# 女川原子力発電所2号炉 運転中の原子炉における 炉心損傷防止対策の有効性評価について

平成30年12月  
東北電力株式会社

1. はじめに
2. 原子炉停止機能喪失が発生した場合における手順の変更
3. 審査会合での指摘事項に対する回答

### (2) 原子炉出力及びサプレッションプール水温に依存しないほう酸水注入系起動判断基準の採用

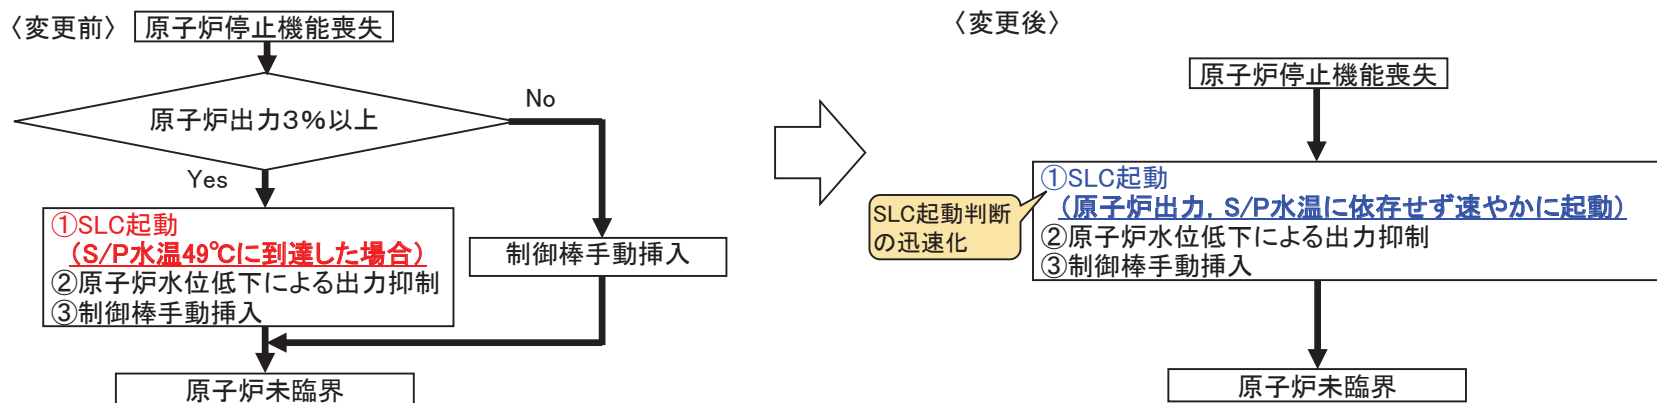
- ほう酸水注入系 (SLC) の起動判断基準は「原子炉出力3%以上かつサプレッションプール (S/P) 水温49°C到達」とし、S/P水温が49°Cに到達するまでは制御棒の手動挿入による反応度抑制を行う手順としていたが、原子炉出力及びS/P水温に依存せず速やかにSLCを起動する手順に変更。

図1 サプレッションプール水温及び格納容器圧力の推移

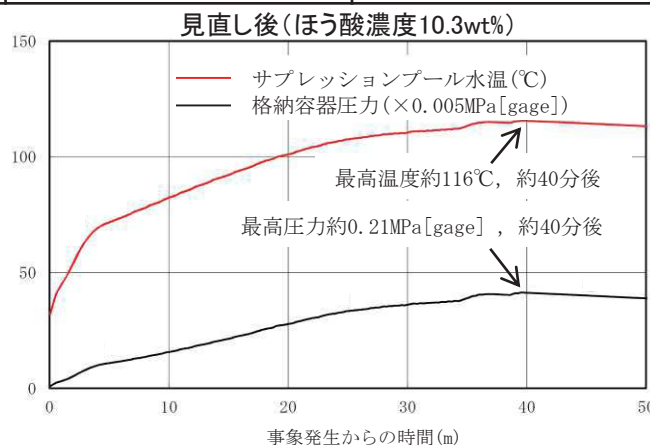
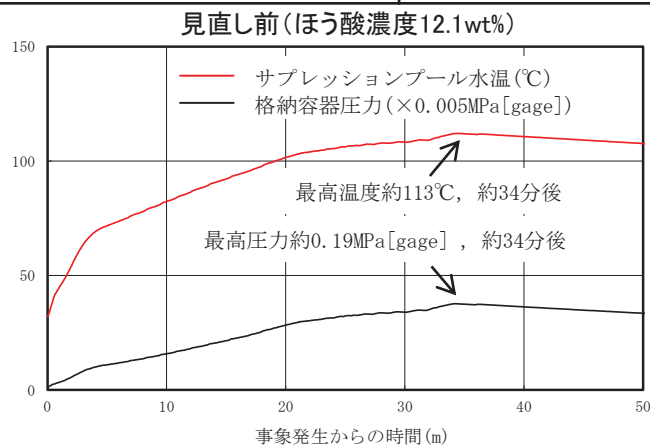
- ・ほう酸水注入系におけるほう酸濃度を運用値である1,200ppm から添付書類八等の記載値である1,000ppm に見直した場合の評価結果を提示すること。

- ・ほう酸水注入系(SLC)のほう酸濃度を1,000ppmに相当する10.3wt%に見直した解析条件での評価を実施
- ・原子炉停止機能喪失発生時の対応手順の見直しにより、SLC起動は約9秒早まるが、評価におけるSLCの起動操作については判断基準見直し前から変更することなく、保守的な評価を実施
- ・SLC注入開始前に最大値を示す燃料被覆管最高温度等については、解析条件の見直しにより違いは生じない
- ・原子炉格納容器バウンダリにかかる圧力及び温度については、解析条件の見直しにより僅かに高い値となるが、判定基準を満足することを確認した。また、臨界未満到達が事象発生約38分後から約44分後となることを確認した

評価項目	見直し前 (ほう酸濃度 12.1wt%)	見直し後 (ほう酸濃度 10.3wt%)	判定基準
燃料被覆管の最高温度	約961°C	同左	1,200°C以下
燃料被覆管の酸化量	1%以下	同左	15%以下
原子炉冷却材圧力バウンダリにかかる圧力の最大値	約9.56MPa[gage]	同左	10.34MPa[gage](最高使用圧力の1.2倍)未満
原子炉格納容器バウンダリにかかる圧力の最大値	約0.19MPa[gage]	約0.21MPa[gage]	0.854MPa[gage](格納容器限界圧力)未満
原子炉格納容器バウンダリにかかる温度の最大値	約113°C	約116°C	200°C(格納容器限界温度)未満
